**OPATŘENÍ OBECNÉ POVAHY
MĚSTA BOHUMÍN**

Změna č. 5 Územního plánu sídelního útvaru Bohumín

Opatření obecné povahy č. 3/2009

Změny č. 5 územního plánu sídelního útvaru Bohumín

MAPOVA SEKCE: 4-8 MÉRITKO: 1:5000

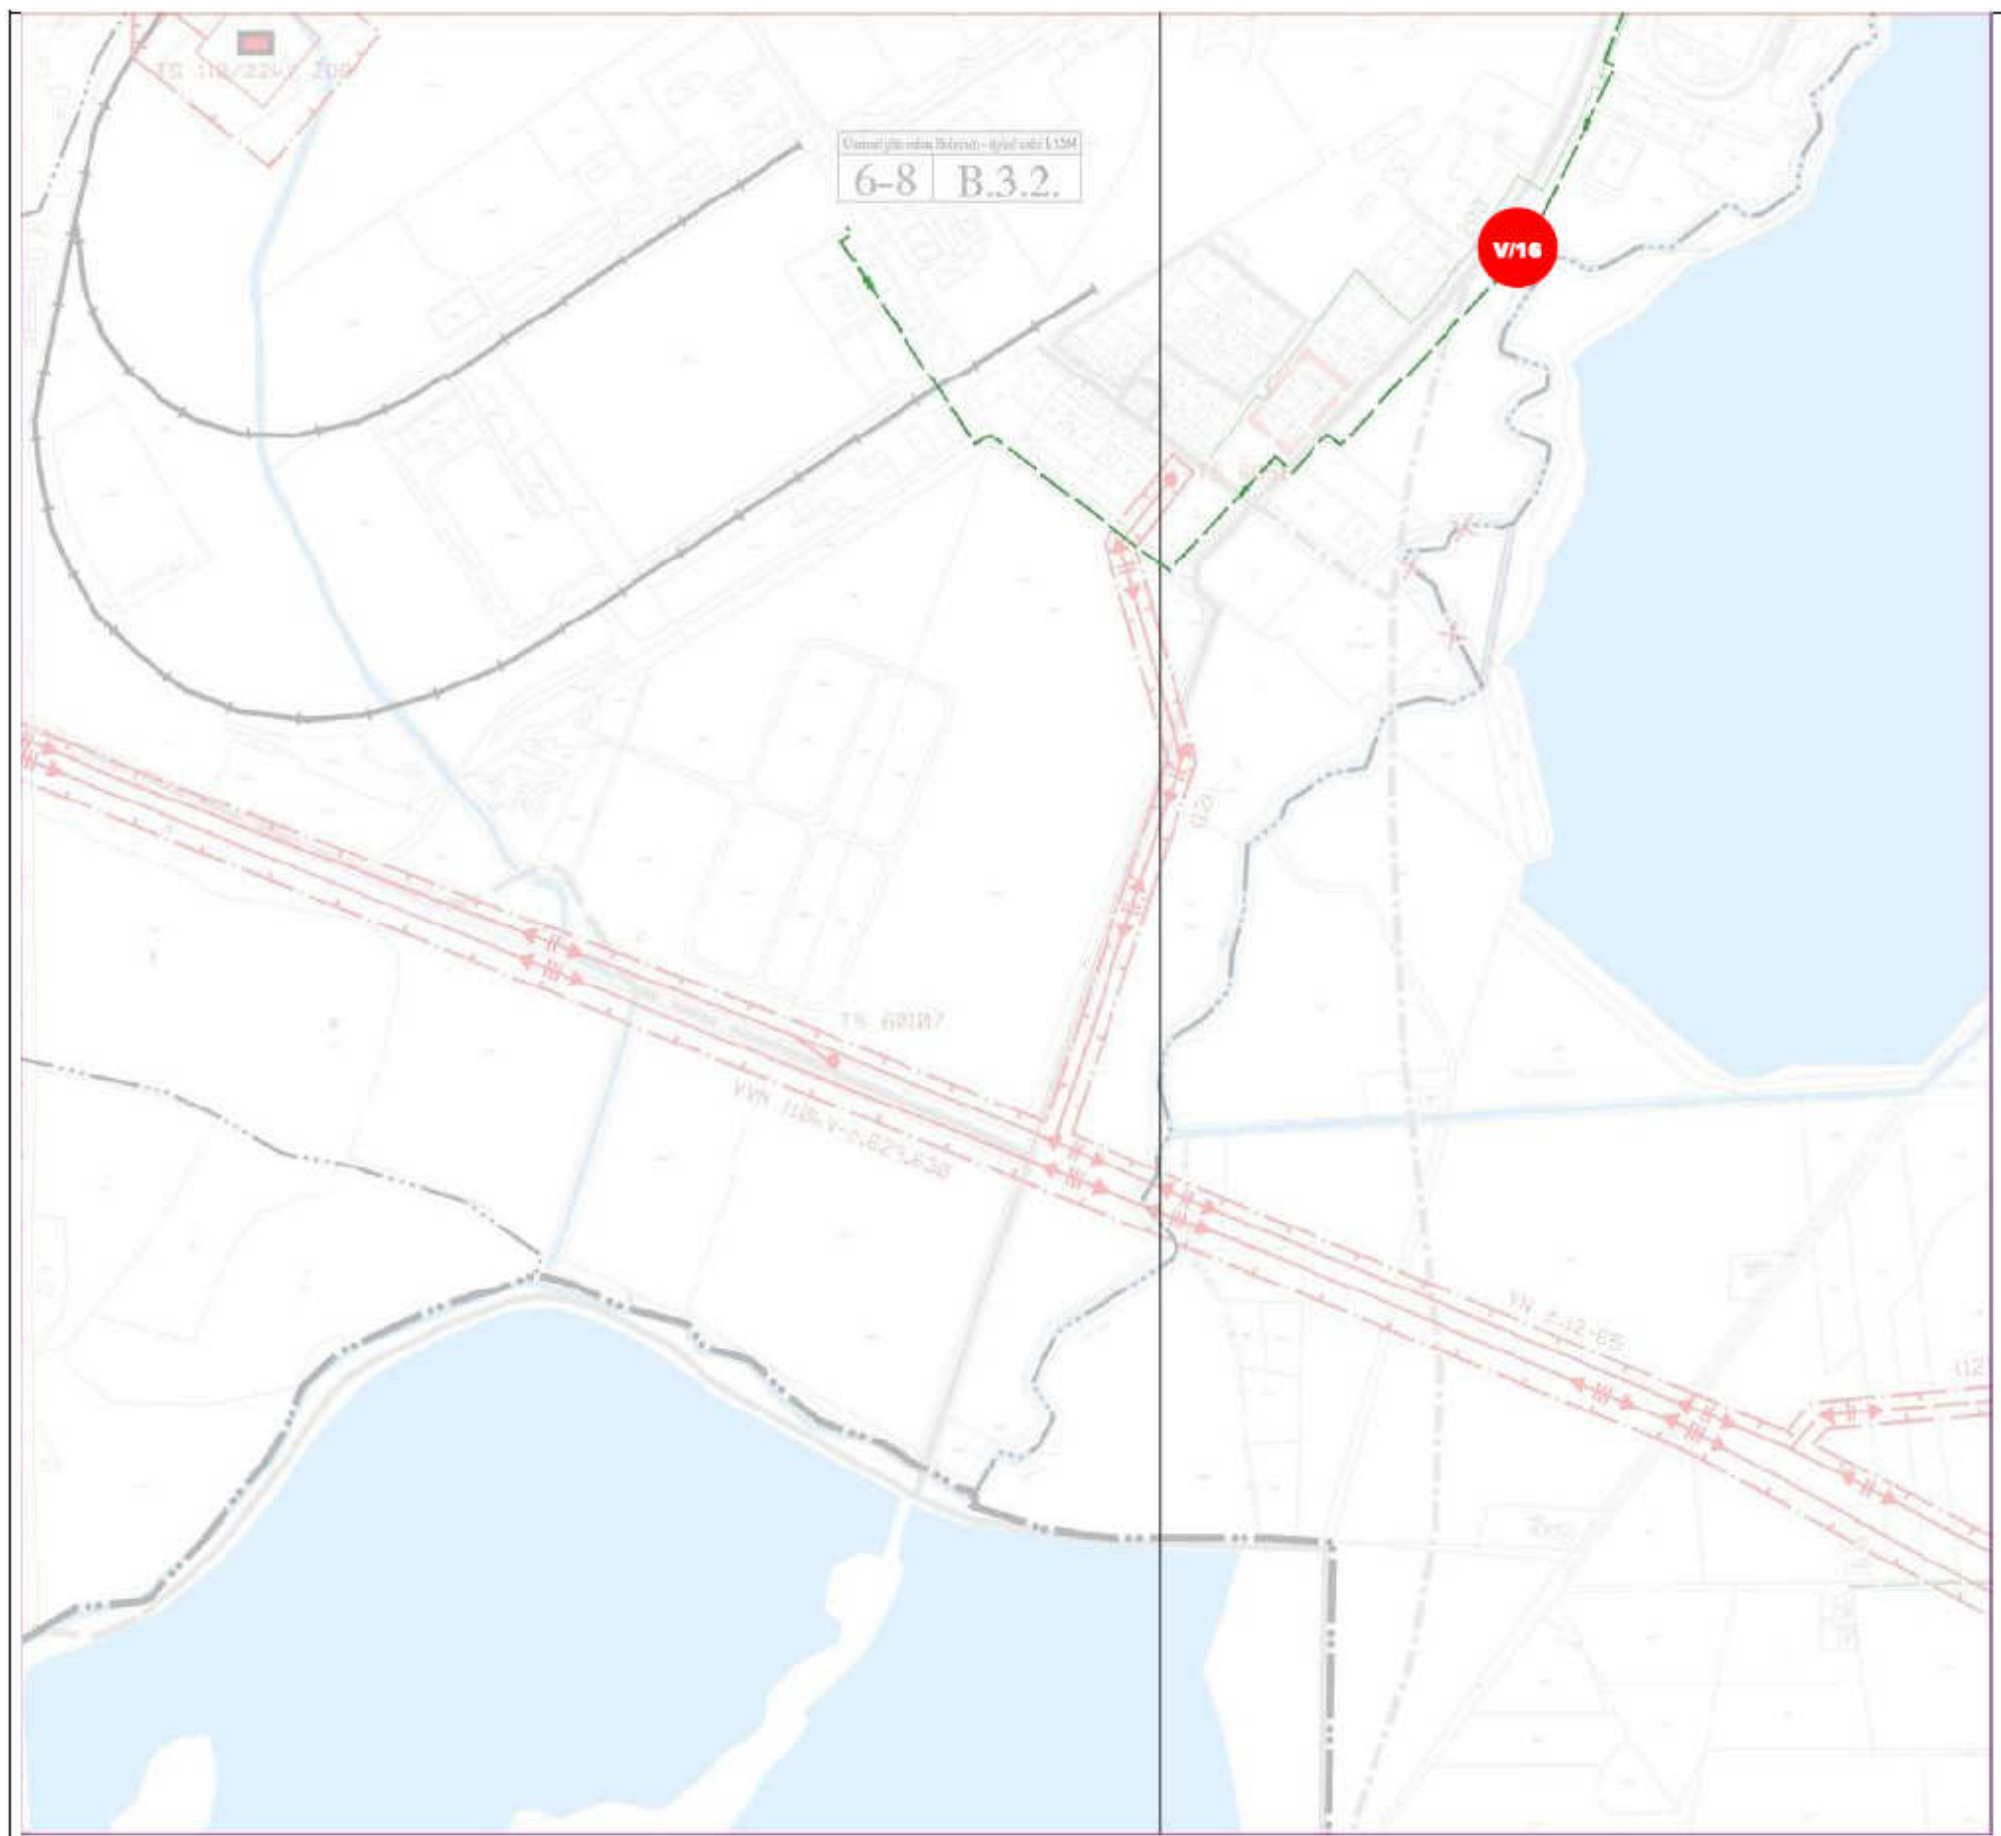
- NÁVRH NOVÉ TRAFOSTANICE Z DŮVODU ROZŠÍŘENÍ PLOCH PRO BYDLENÍ

MAPOVÁ SEKCE: 6-7

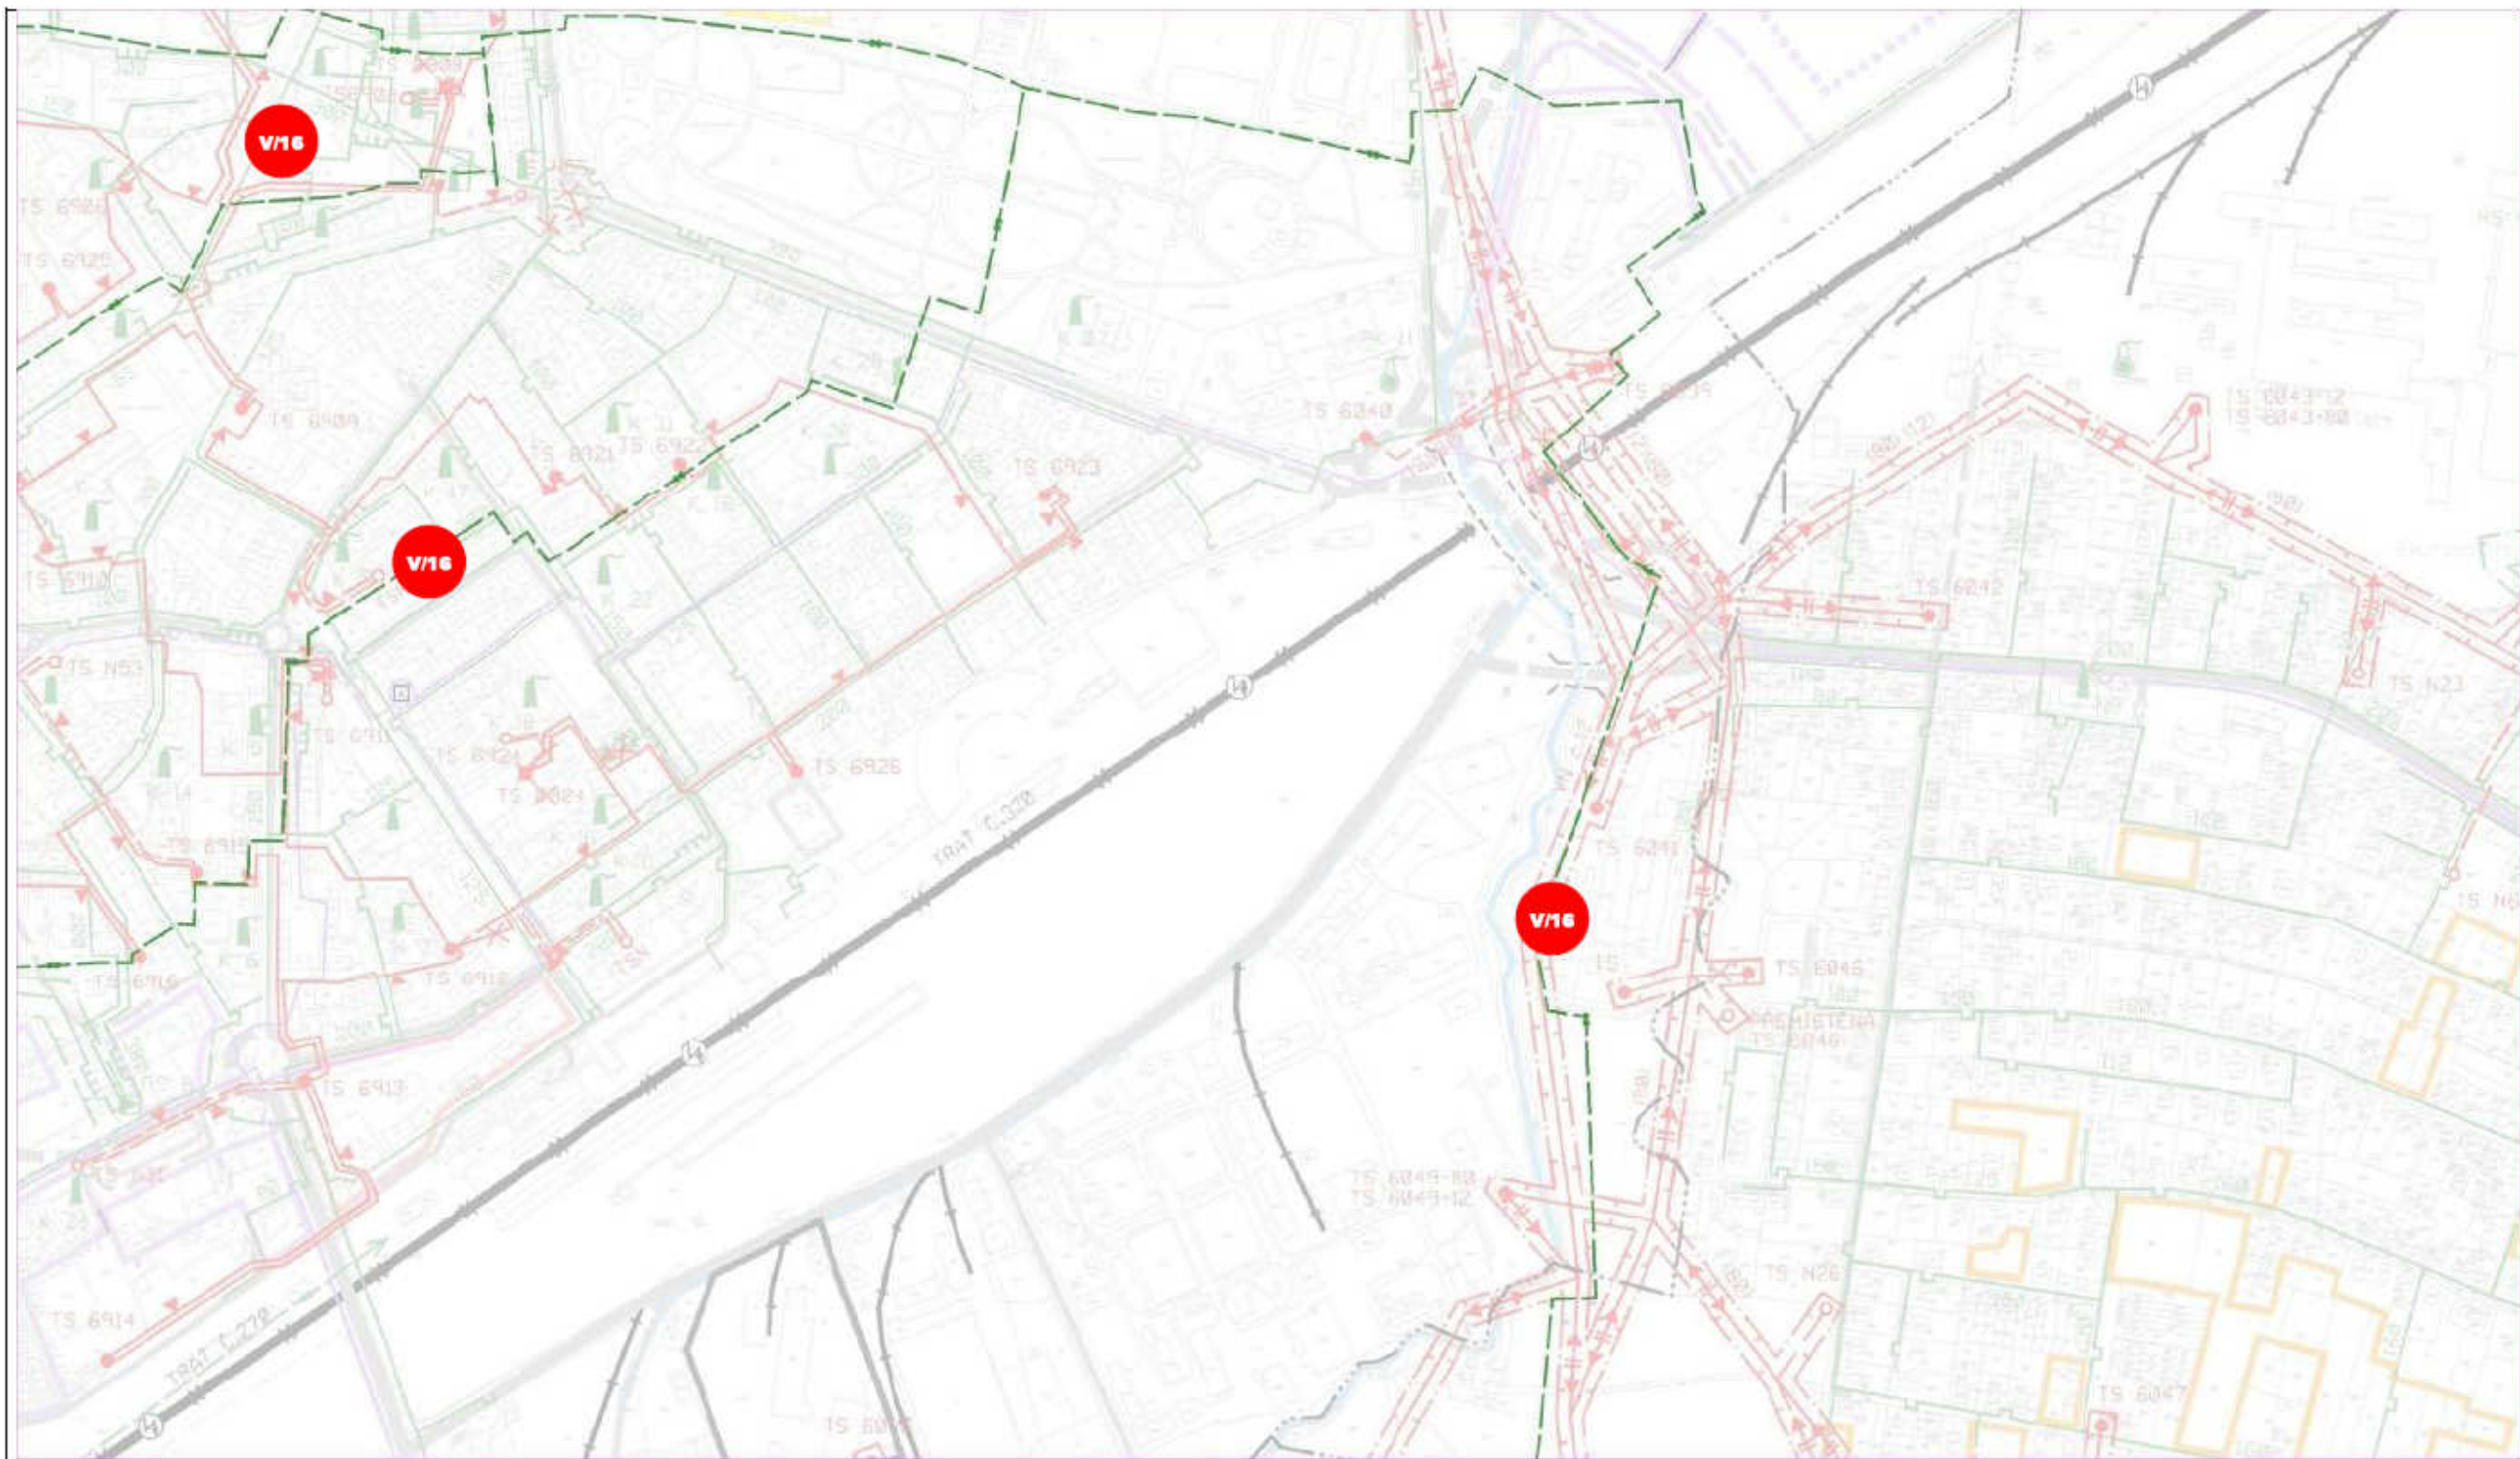
- NÁVRH ROZVODU TEPLA (V/16)

MAPOVÁ SEKCE: 5-7

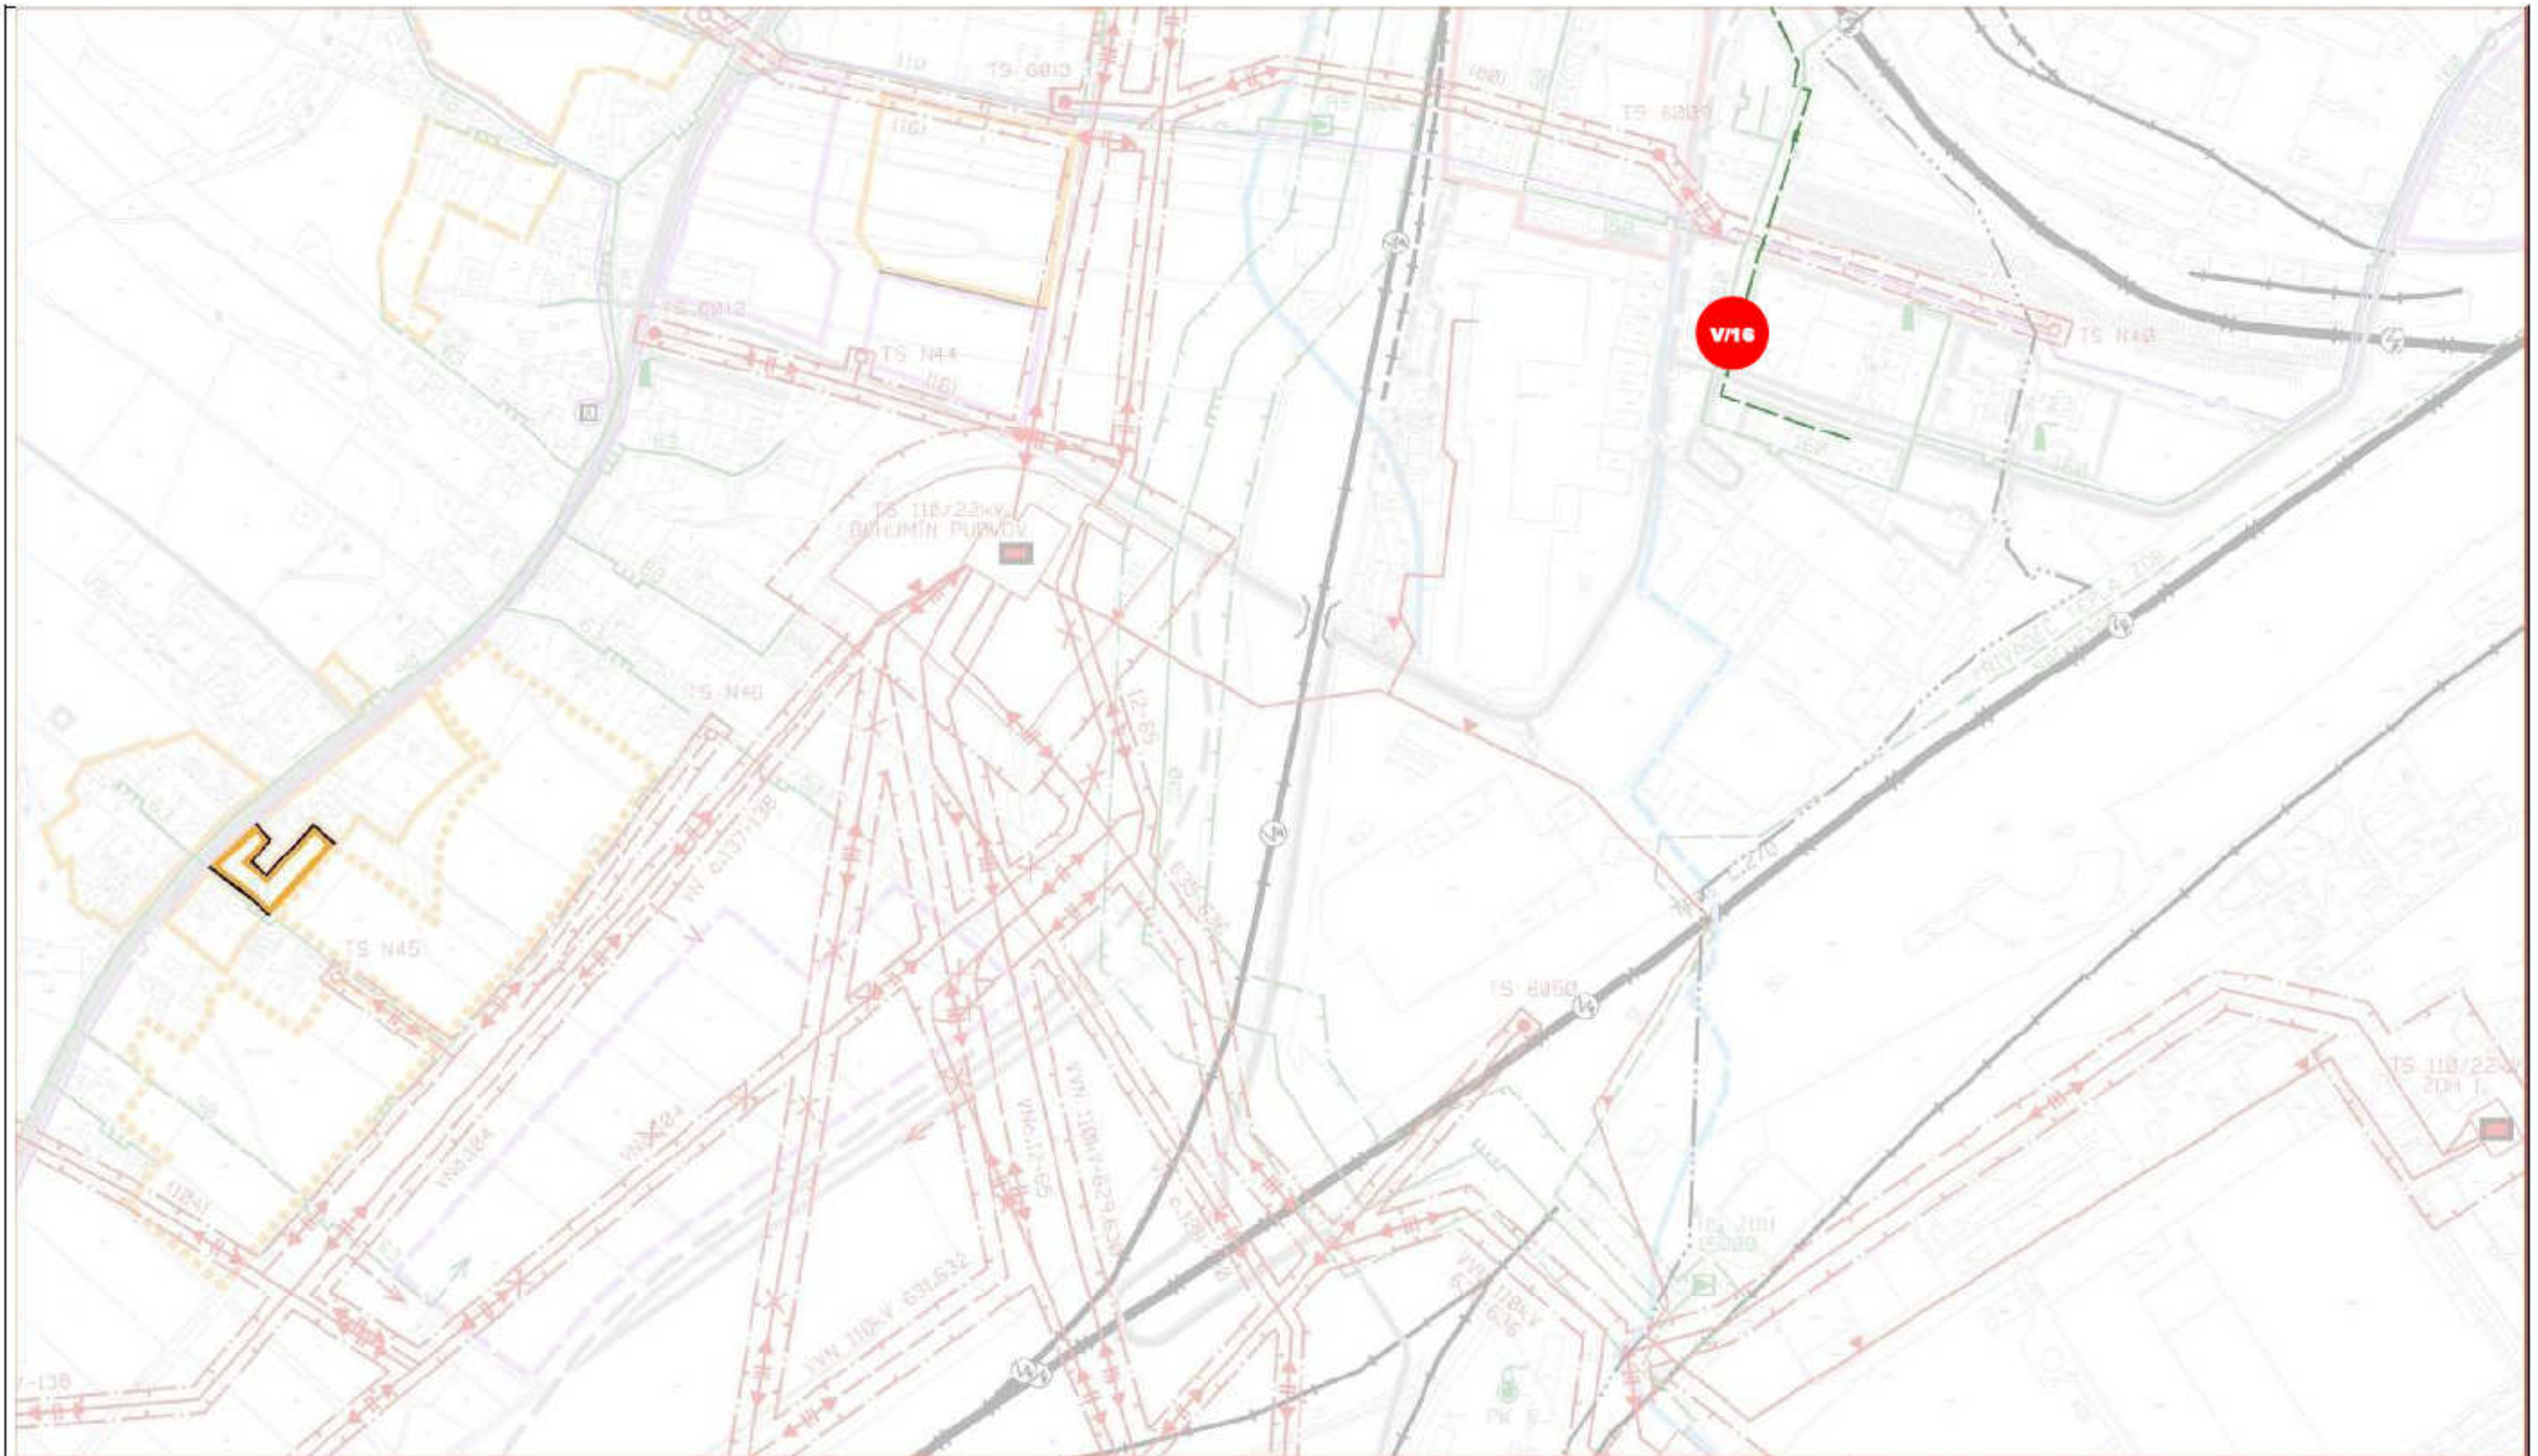
- **NÁVRH ROZVODU TEPLA (V/16)**
